**INFORME DE VISITA DE CONTROL**  
**N° 013-2020-OCI/0396-SVC**

**EJECUCIÓN DE LA OBRA “CREACION DEL SISTEMA DE  
EVACUACION DE AGUAS PLUVIALES DE LA ZONA  
URBANO MARGINAL DE QUINTANILLA PAMPA,  
DISTRITO DE ASCENSION - HUANCVELICA -  
HUANCVELICA”**

**HUANCVELICA, 29 DE JULIO DE 2020**

Imagen n° 1

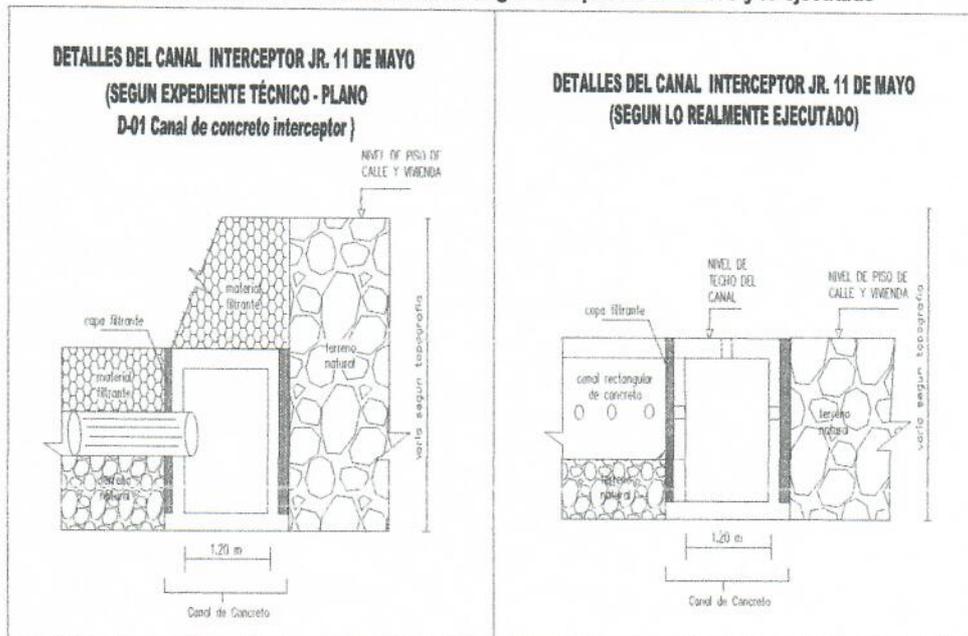
Plano de corte de canal de concreto según el expediente técnico y lo ejecutado

Del gráfico precedente, se desprende que los niveles del techo de canal ejecutados por el contratista y los niveles de la calle Jr. 11 de mayo, en varios tramos son los mismos, evidenciando de esta manera, que no se podrá colocar el material filtrante que indicaba el plano "D-01 Canal de concreto interceptor" del expediente técnico, por encontrarse construido superficialmente, es decir, se ha modificado parte de la concepción del proyecto (acopio del agua superficial de la lluvia), generando que dicho canal de drenaje pluvial no trabaje adecuadamente, tal como se muestra en las imágenes siguientes.

Imagen n.º 2  
Niveles de Jr. 11 de mayo con respecto al techo de canal de concreto y la calle

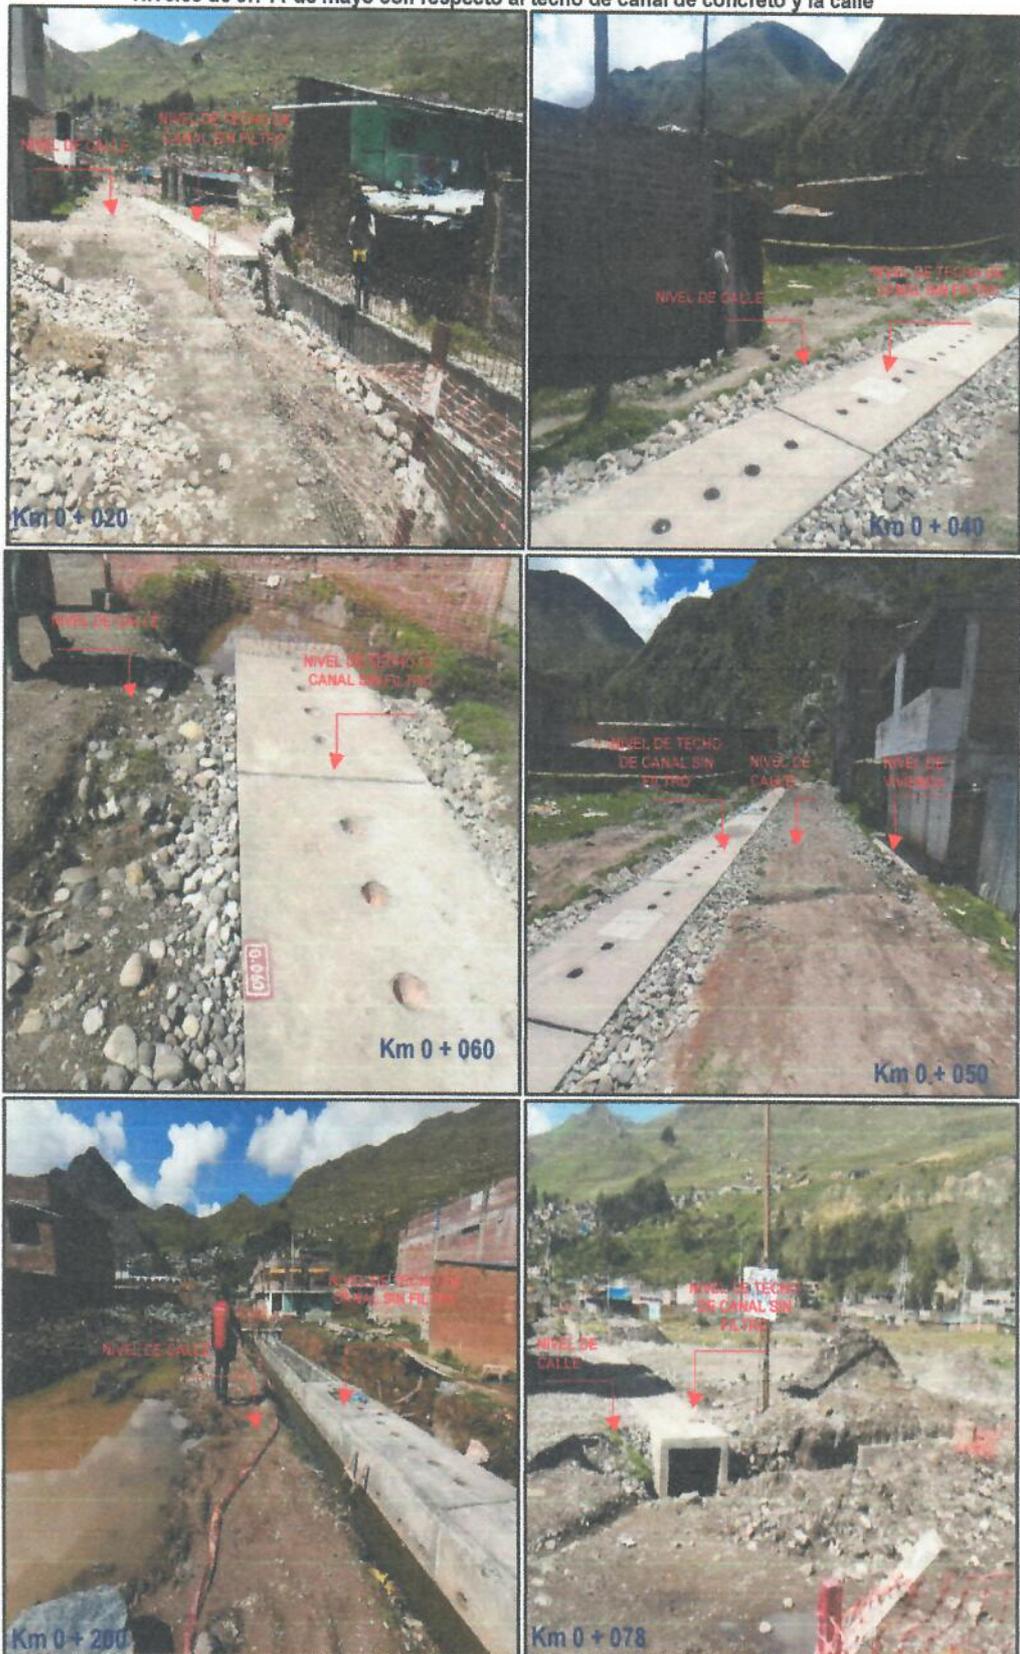
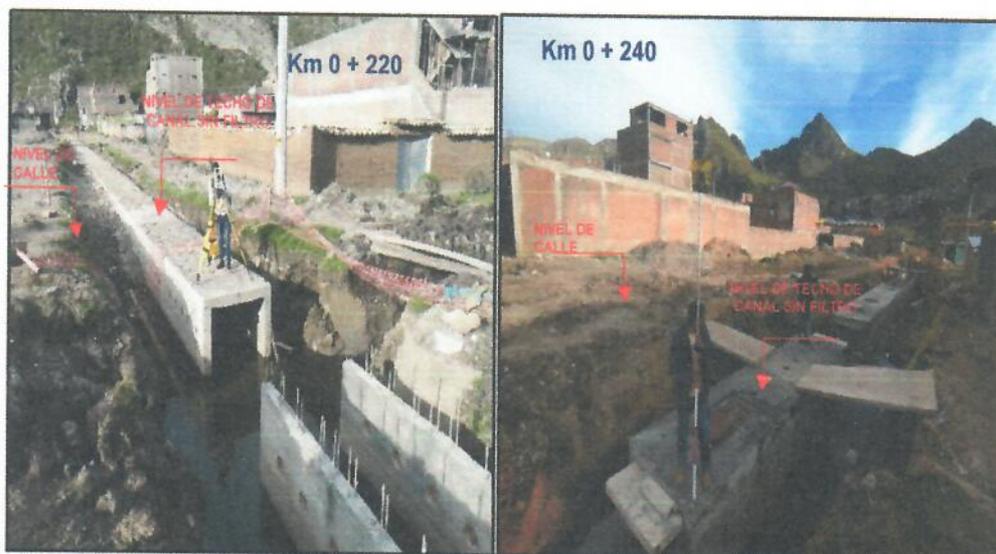
A continuación, se detallan los niveles del levantamiento topográfico, evidenciando que los niveles del techo del canal con respecto a la rasante de las viviendas (nivel de piso de la calle) están por encima y en algunos casos esta al mismo nivel de la calle, situación que imposibilitaría colocar el material filtrante en espesor variable por encima del techo del canal de concreto establecido en el expediente técnico, generando que la función de acopio de agua superficial hacia el interior del canal no sea la adecuada, no cumpliendo de esta manera la función de drenaje pluvial para el cual fue diseñada.

Imagen n.º 15

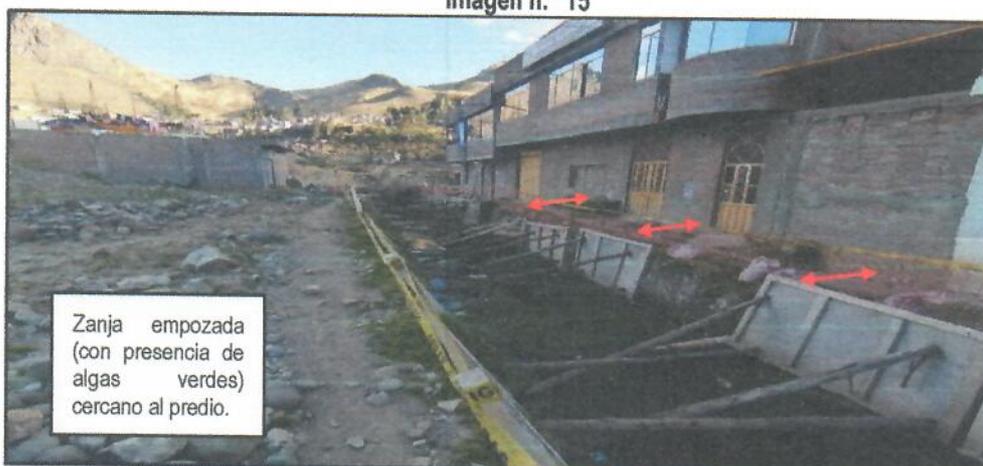
Asimismo, se identificó empozamiento de agua de lluvia en la línea del interceptor principal (al costado de las paredes del canal de concreto) en el Jr. 11 de mayo y en las excavaciones de zanja de los interceptores secundarios en el Jr. Quintanilla y la Av. Ernesto Morales, generando la formación algas verdes (Cianobacterias); conforme se muestra a continuación:

Imagen n.° 24

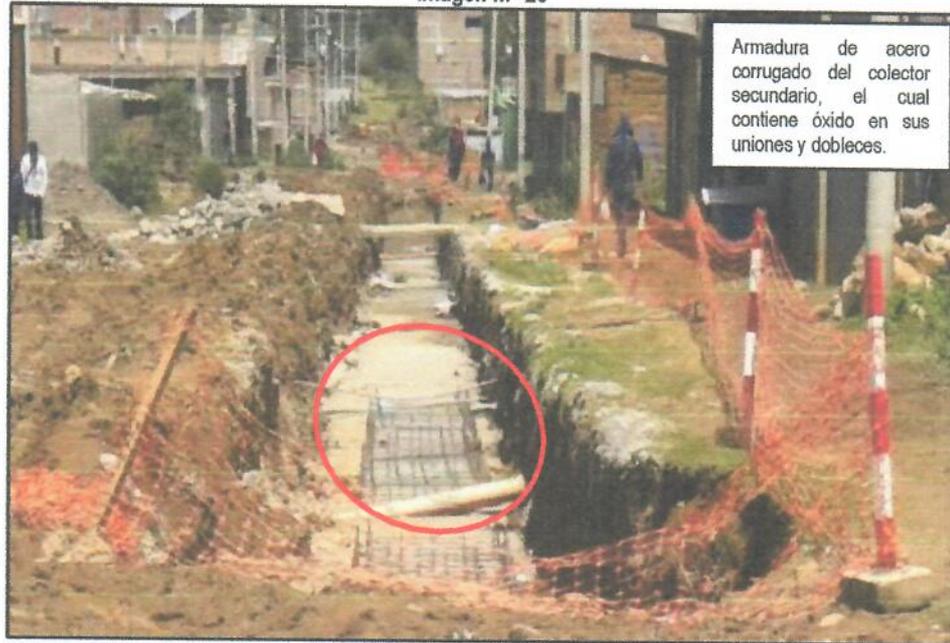
En ese sentido, se verificó la existencia de una (1) armadura de acero corrugado de la cámara de inspección rectangular del colector principal en el Jr. 11 de mayo (Entre el Jr. Quintanilla y Av. Ernesto Morales) y una (1) armadura de acero corrugado del colector secundario en la Av. Ernesto Morales (Entre el Jr. 11 de mayo y el Jr. Santa Rosa), las cuales presentan óxido en sus uniones y dobleces debido a que se encuentran expuestas al medio ambiente.

Del mismo modo, el colector principal en el Jr. 11 de mayo (Entre la Av. Ernesto Morales y Jr. Miguel Grau), se encuentra inundado por la acumulación de agua proveniente de las precipitaciones pluviales de la zona, generando de ésta manera la oxidación de la armadura de acero corrugado (terminaciones verticales, uniones y dobleces), tal como se muestra en las siguientes imágenes.

Imagen n.º 26

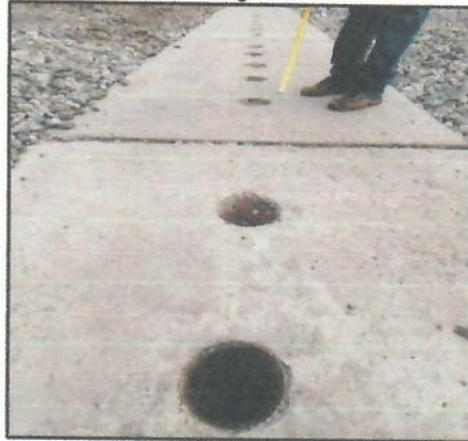
Por otro lado, se identificó la existencia de sumideros en el techo y paredes laterales del interceptor principal a lo largo del Jr. 11 de mayo (entre la Prolongación de la Av. Santos Villa y Jr. Quintanilla), los cuales se encuentran deteriorados debido a la falta de protección y cuya ejecución no se encuentra establecida en el expediente técnico, dicha situación viene generando el riesgo de ingreso de piedras u otros elementos a la sección del canal, afectando la funcionalidad de drenaje del indicado canal pluvial.

Imagen n.º 1

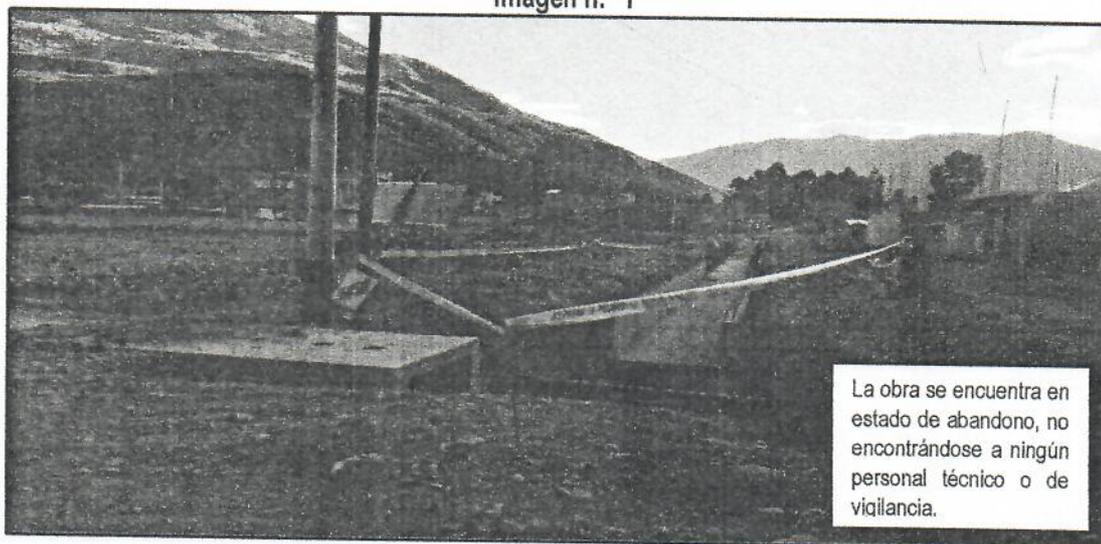
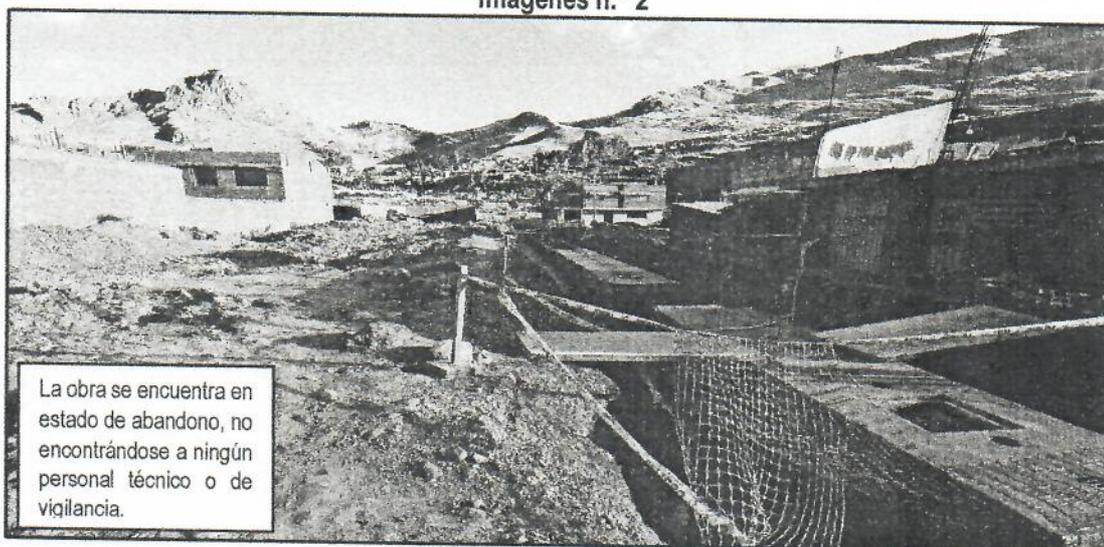
- La obra se encuentra en estado de abandono, no encontrándose a ningún personal técnico o de vigilancia que cautele los trabajos realizados en la obra, tal como se muestra en las siguientes imágenes.

Imagen n.º 4

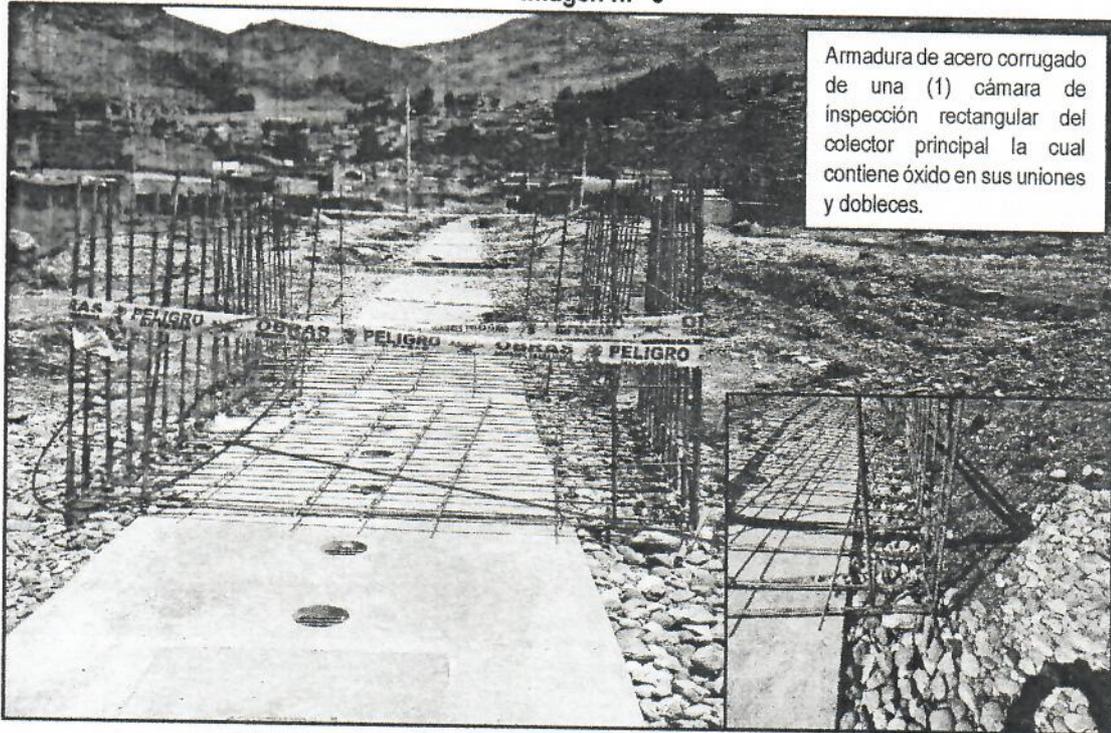
- Se halló la armadura de acero corrugado de una (1) cámara de inspección rectangular del colector principal en el Jr.11 de mayo (Entre el Jr. Quintanilla y Av. Ernesto Morales), la cual contiene óxido en sus uniones y dobleces debido a que se encuentra expuesta al medio ambiente; asimismo, las terminaciones verticales de acero corrugado del colector principal en el Jr.11 de mayo (Entre la Av. Ernesto Morales y Jr. Miguel Grau), se encuentran inundadas por la acumulación de agua proveniente de las precipitaciones pluviales de la zona, tal como se muestra en las siguientes imágenes.

Imagen n.º 7

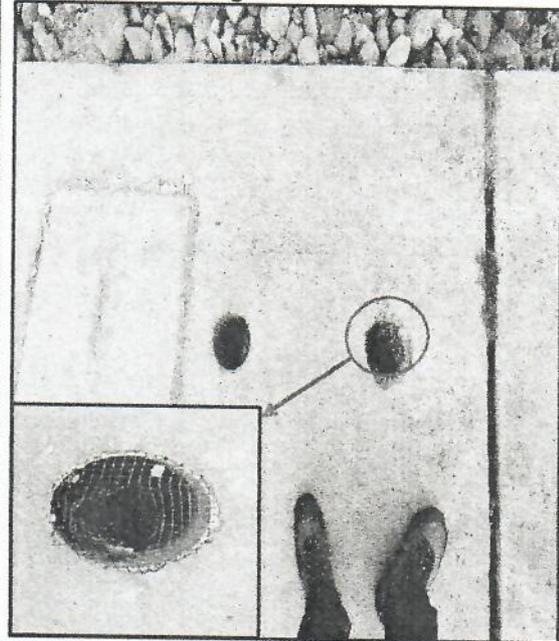
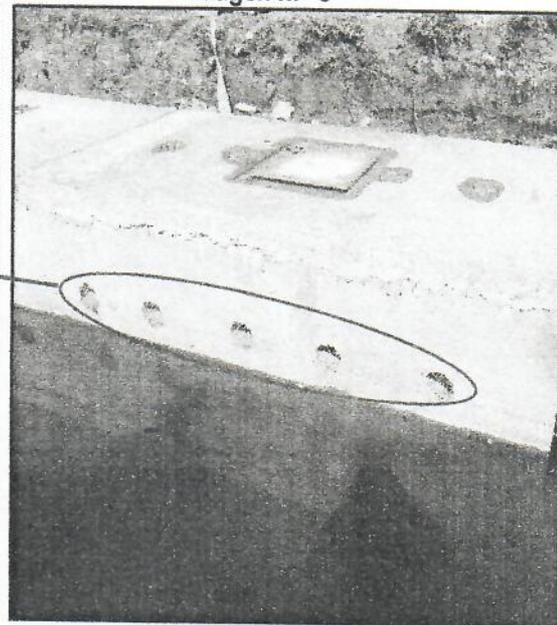
- Los sumideros del techo y paredes laterales del colector principal a lo largo del Jr.11 de mayo (Entre la Prolongación de la Av. Santos Villa y Jr. Quintanilla), vienen deteriorándose debido a la falta de protección, generando que piedras u otros elementos ingresen a la sección de canal, situación que podría afectar la funcionalidad de drenaje del indicado canal pluvial, tal como se muestra a continuación:

Imagen n.º 10

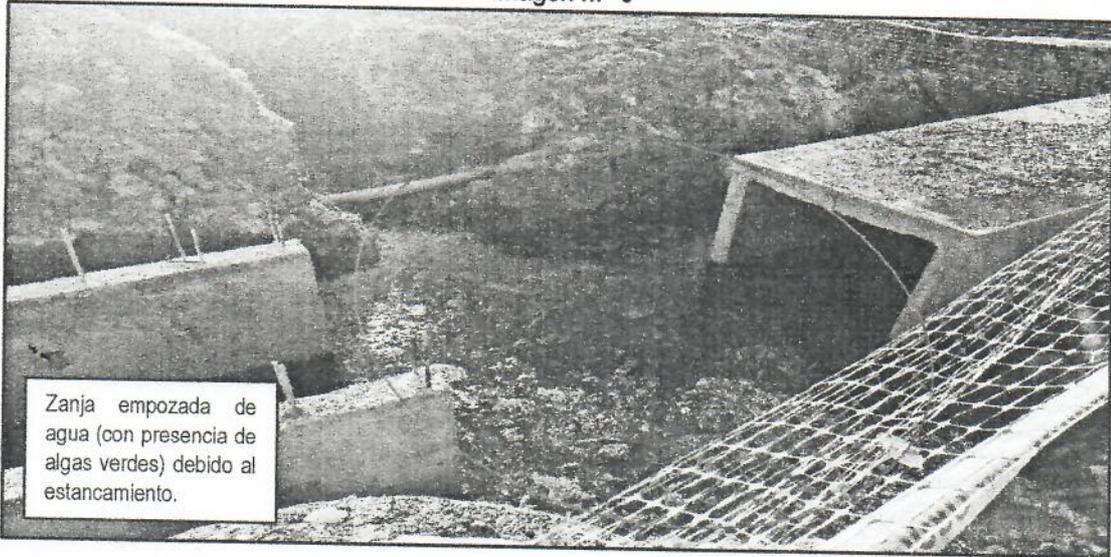
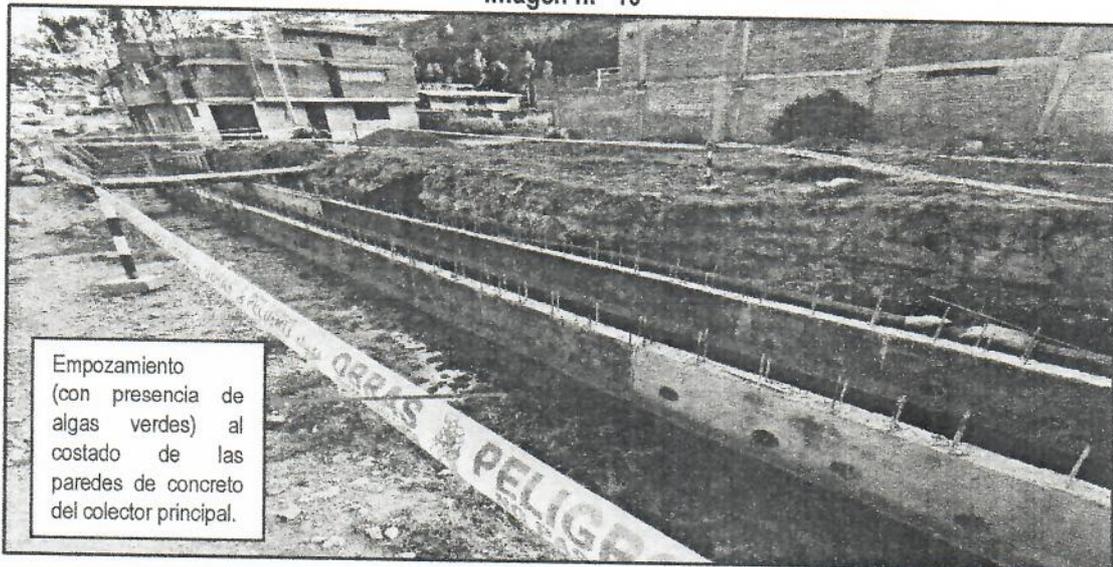
- Se hallaron empozamientos de agua de lluvia en la línea del colector principal (al costado de las paredes del canal de concreto) en el Jr. 11 de mayo y en las excavaciones de zanja de los interceptores secundarios en el Jr. Quintanilla y la Av. Ernesto Morales, identificándose que el estancamiento de agua ha generado la formación de algas verdes (Cianobacterias); asimismo, no se ha implementado un plan de gestión de riesgos frente a las inundaciones y aniegos generados en la obra, situación que genera riesgo de afectación a la cimentación e infraestructura de las viviendas colindantes de los pobladores de la zona, tal como se muestra a continuación:

Imagen n.º 13

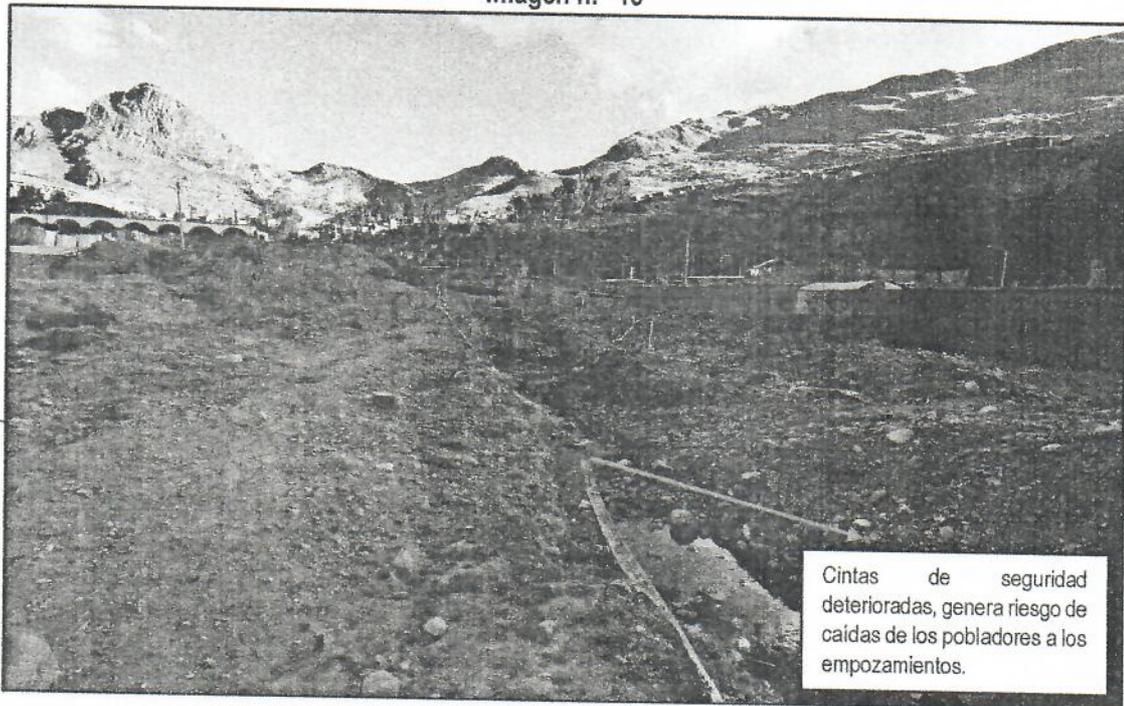
- El estado de saturación de los empozamientos y las excavaciones de zanja; así como, el deterioro de las cintas de seguridad del colector principal ubicado en el Jr. 11 de mayo e interceptores ubicados en el Jr. Quintanilla y Av. Ernesto Morales, imposibilitan el ingreso y transitabilidad de los pobladores de la zona a sus viviendas, asimismo generan peligro de accidentes a los transeúntes, ya que estos podrían ahogarse por el nivel de agua de los empozamientos o dañarse por las terminaciones expuestas de los aceros corrugados del canal pluvial, tal como se muestra a continuación.

Imagen n.º 20

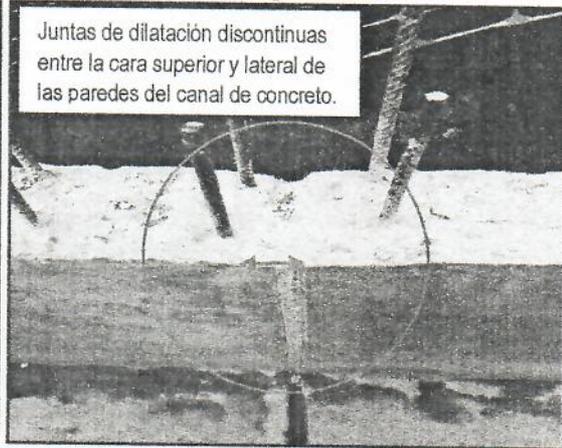
- El colector secundario ubicado en el Jr. Quintanilla, presentan juntas de dilatación discontinuas (con cierta distancia de desfase) entre la cara superior y lateral de las paredes del canal de concreto; asimismo muchas de las indicadas juntas cortan de forma transversal a la armadura de acero corrugado, evidenciando de ésta manera deficiencia técnica en el proceso constructivo de las juntas de dilatación, tal como se muestra en las imágenes siguientes:

Juntas de dilatación discontinuas entre la cara superior y lateral de las paredes del canal de concreto.
